مشروع الحرس الوطني بالاحساء / 1220 p
الرقم: SBG-SANG-BHK-P-1220-ATC-000952

الموضوع:- خطاب السادة دار الرياض

الموضوع : متابعة تنفيذ الاعمال بموقع الأحساء

المشروع : إسكان الحرس الوطني بالإحساء

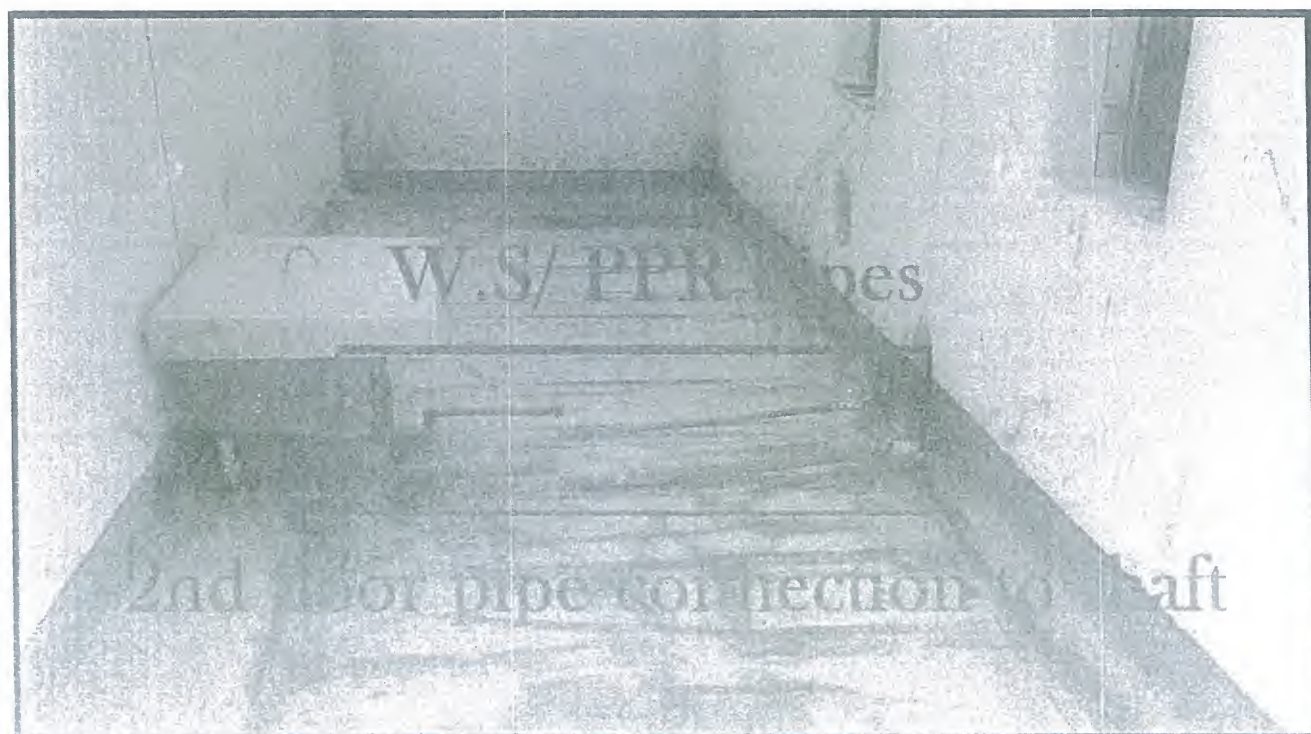
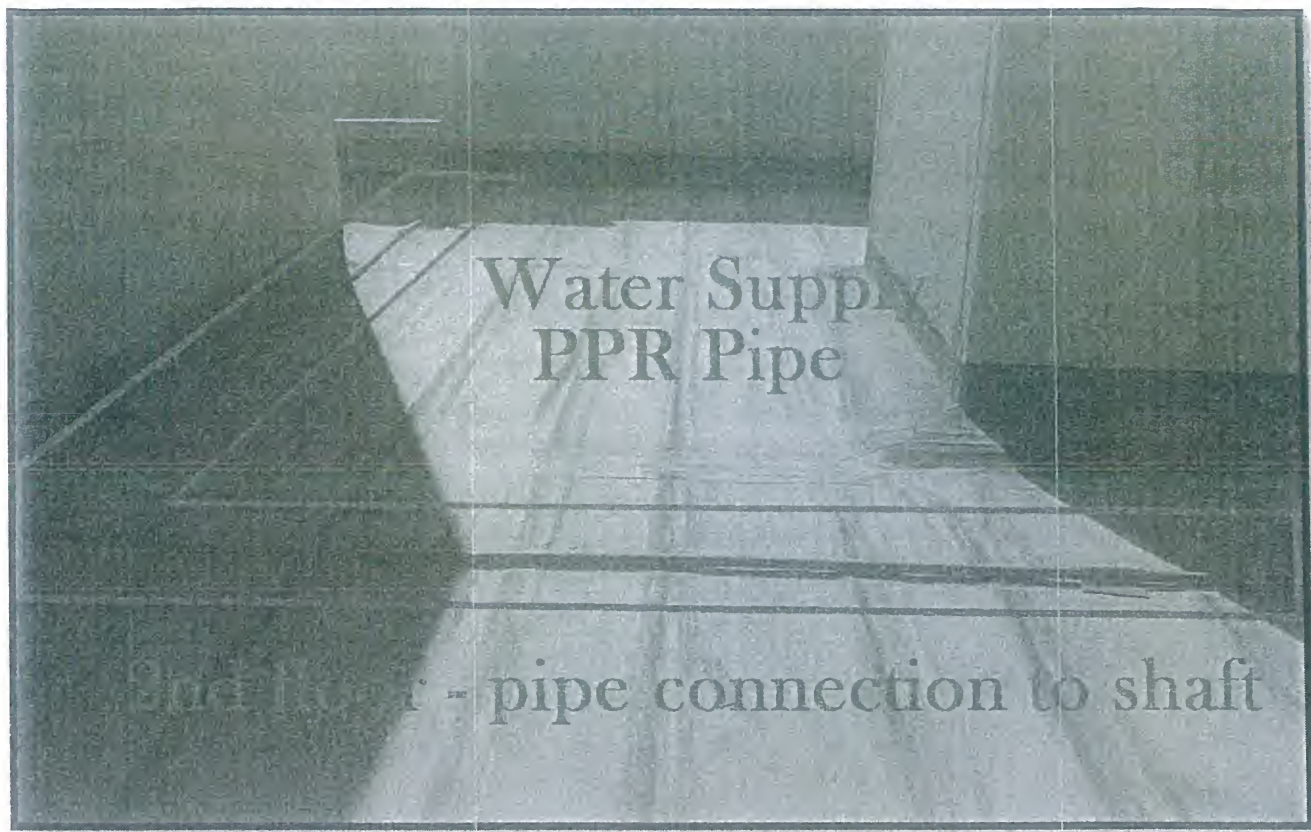
The exposed pipes should be covered from the sun.

AC SYSTEM

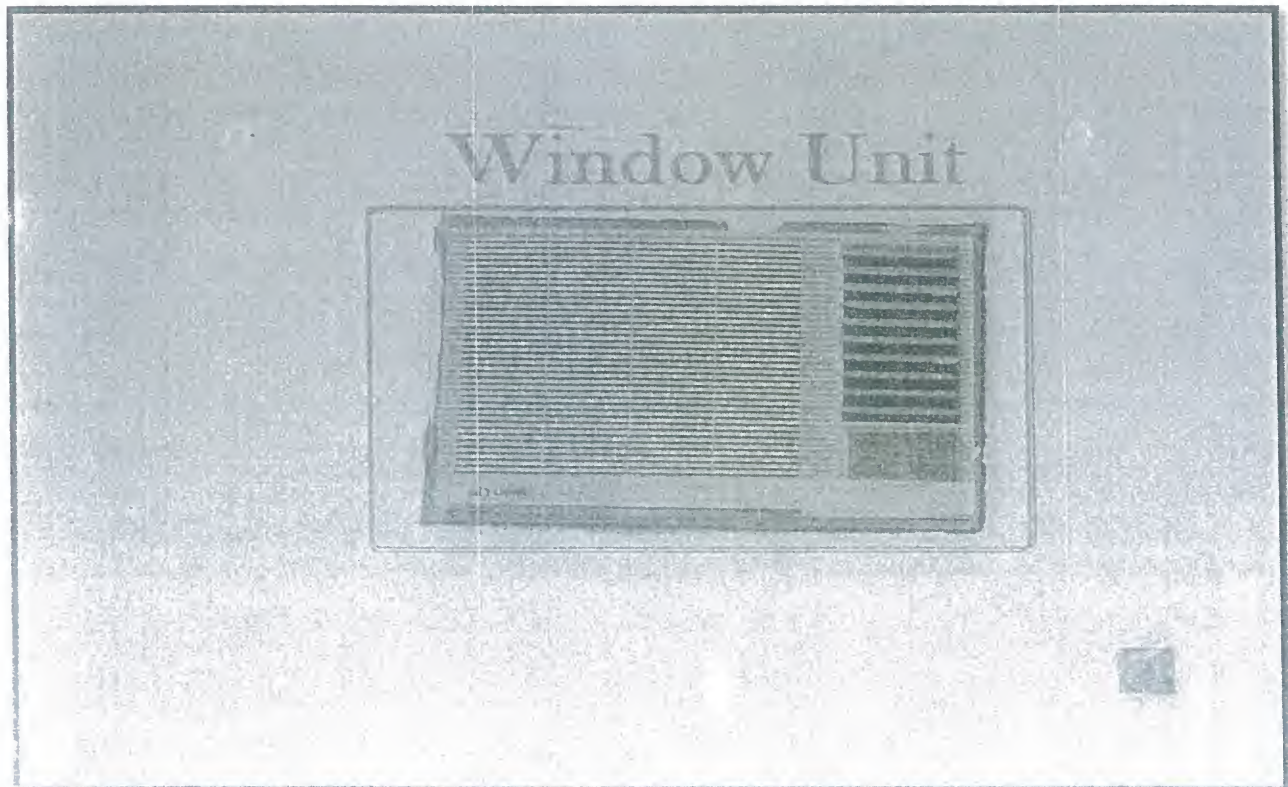
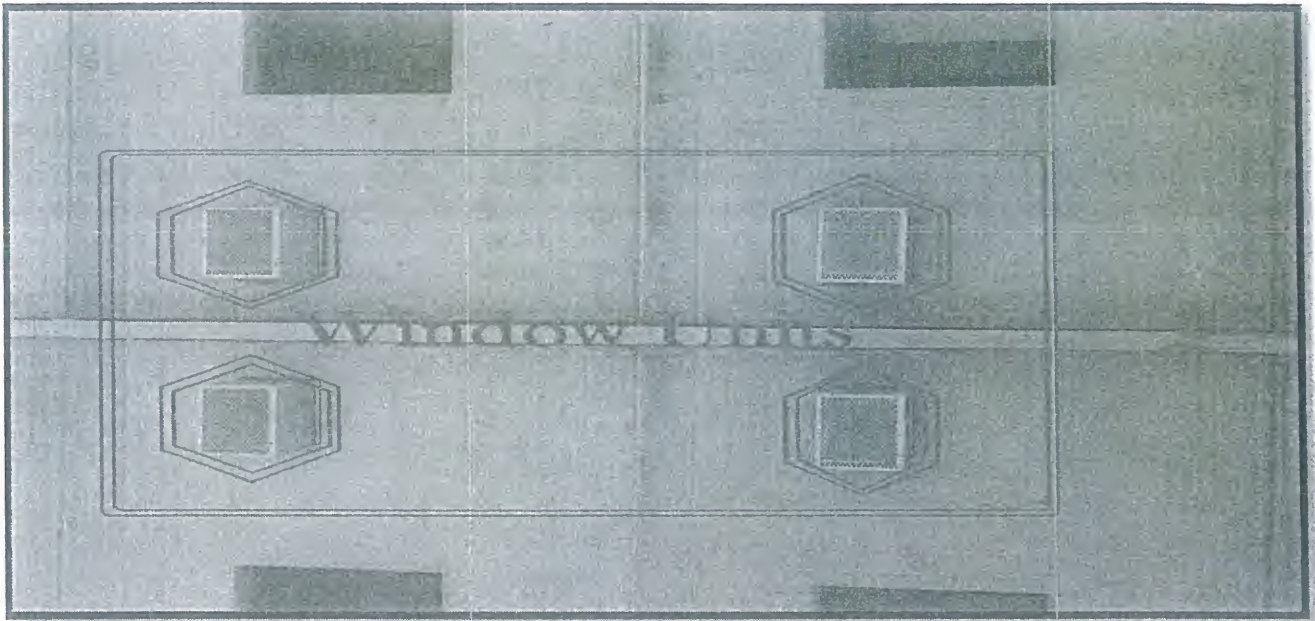
Window units & split units outdoor should be covered to protect from sand & dust.

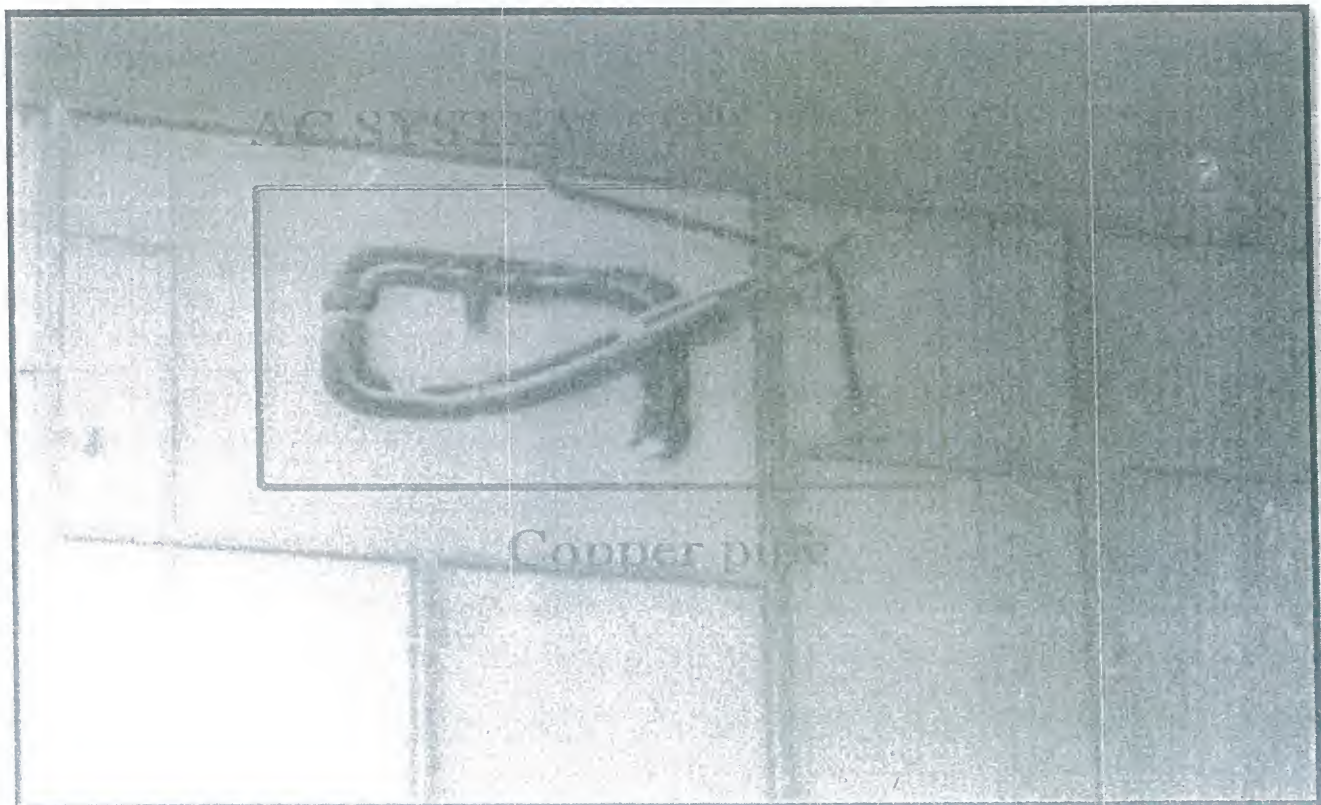
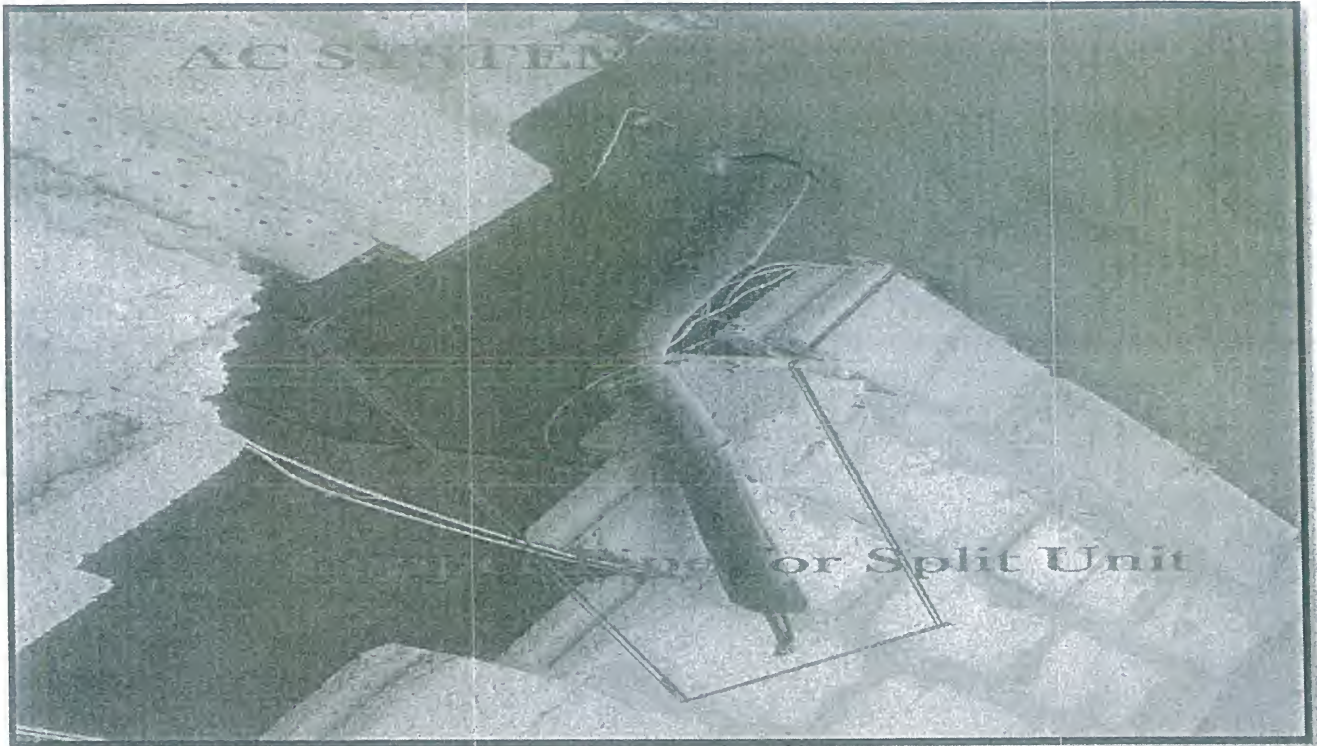
Protection of pipe installation should be done as per specification for split units.

PUMP SYSTEM

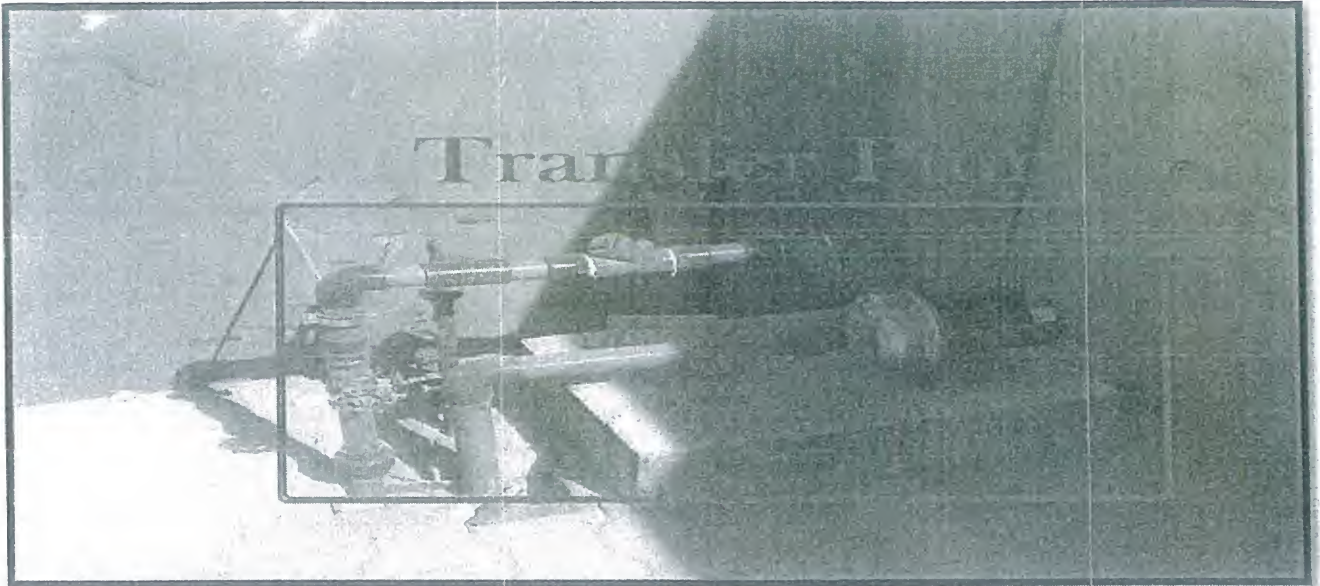
The pipes should be insulated & covered by aluminum cladding.

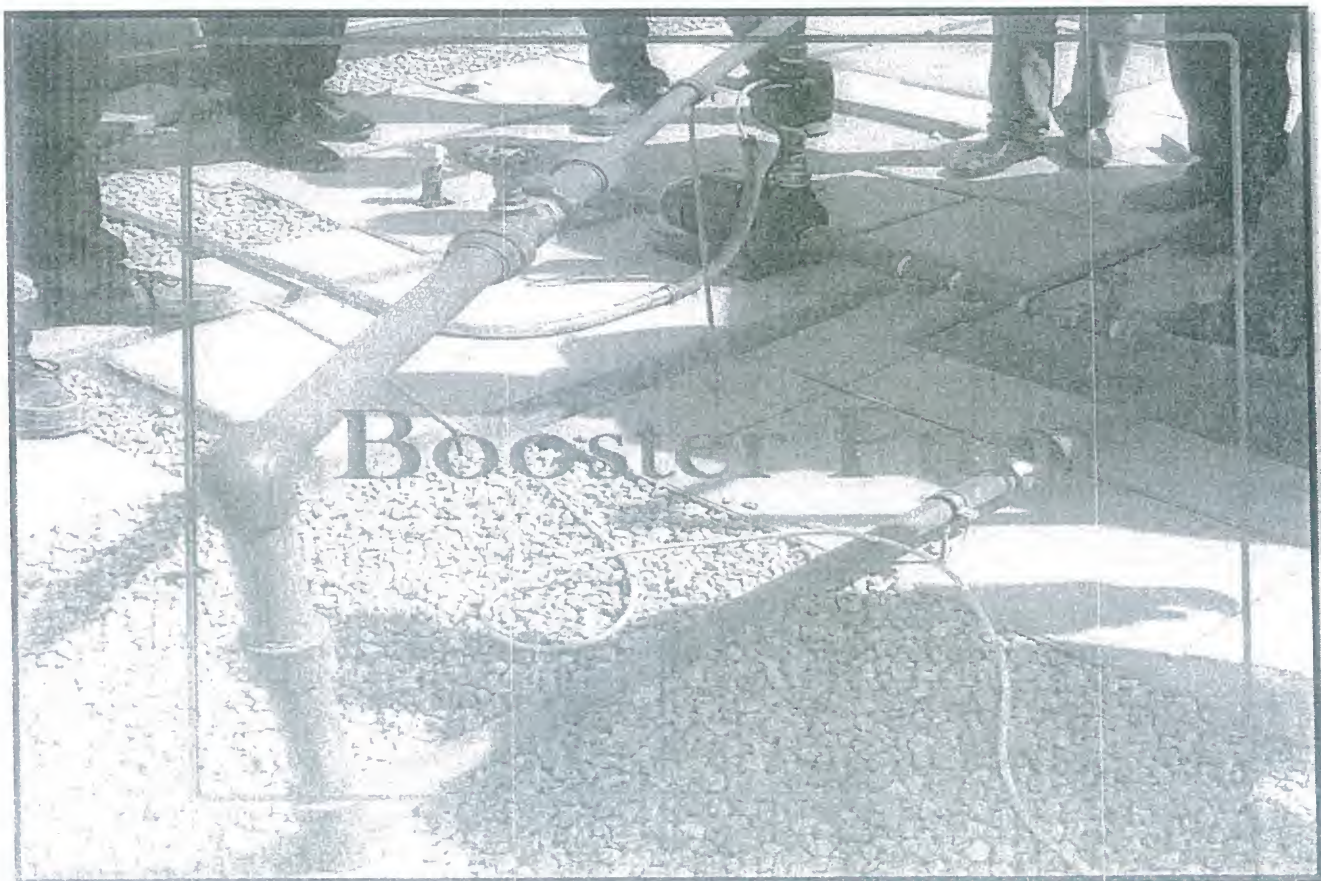
Pumps should be enclosed by shield protection cover.

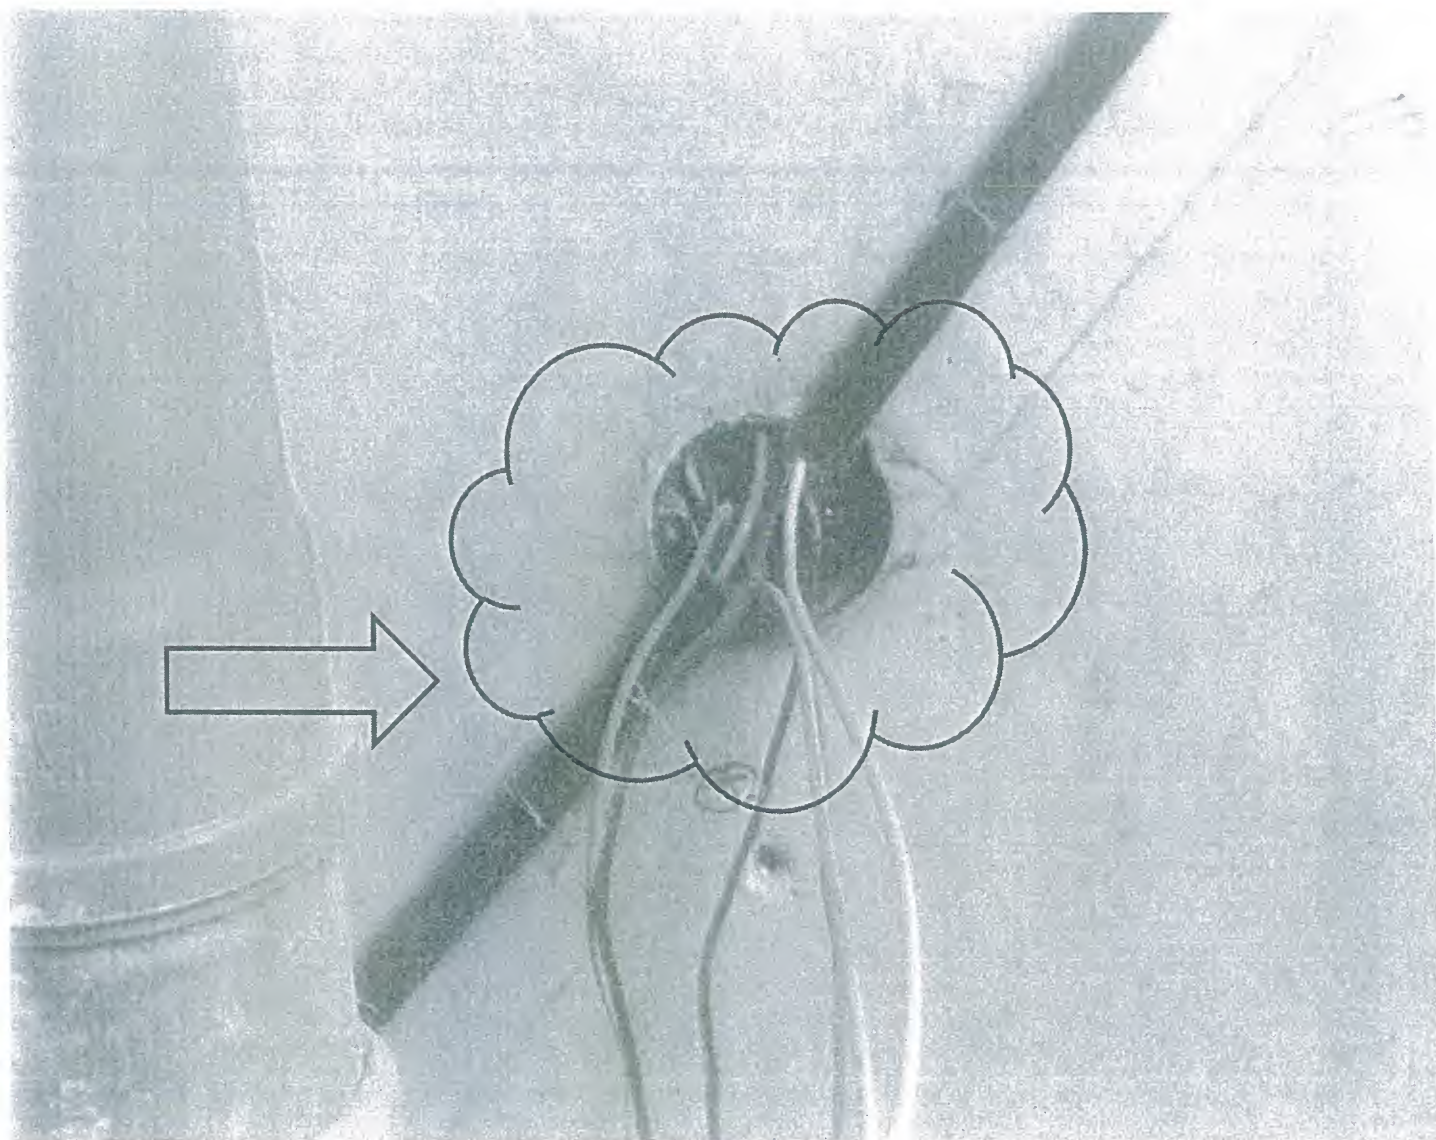
**WIRE INSTALLED WITHOUT PROPER PVC CONDUIT
HOMERUN ON DB PANEL BOARD**

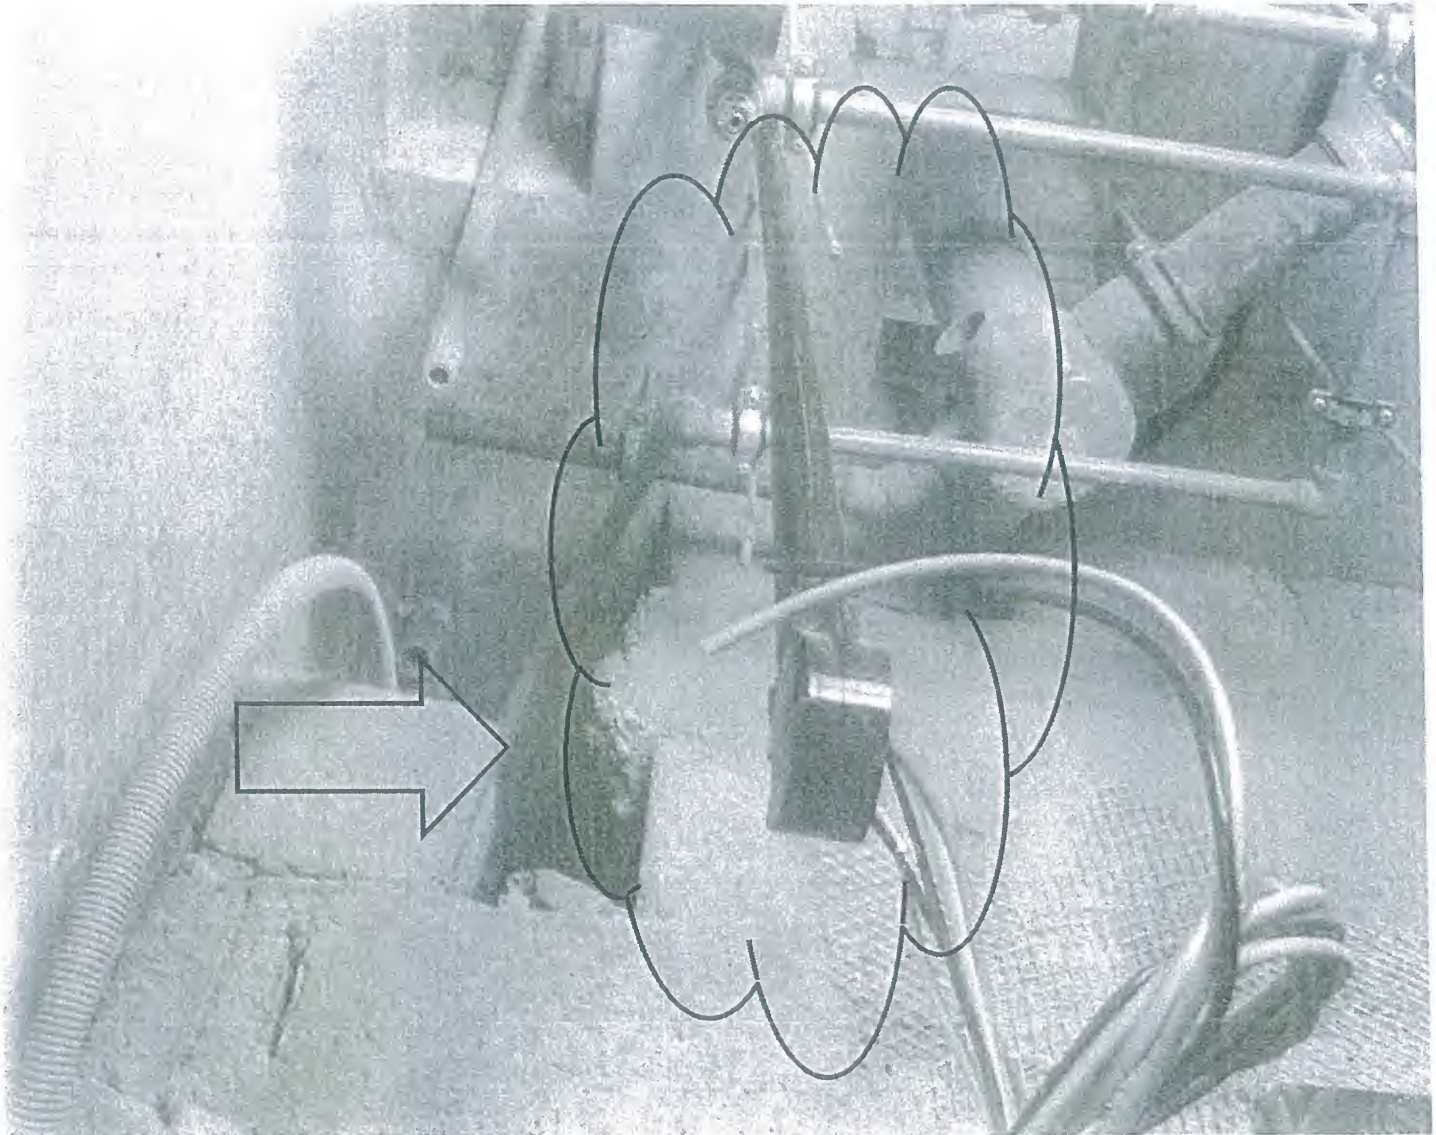
**NO EXTENSION BOX. PROVISION OF EXTENSION BOX
(SURFACE TYPE) IS REQUIRED.**
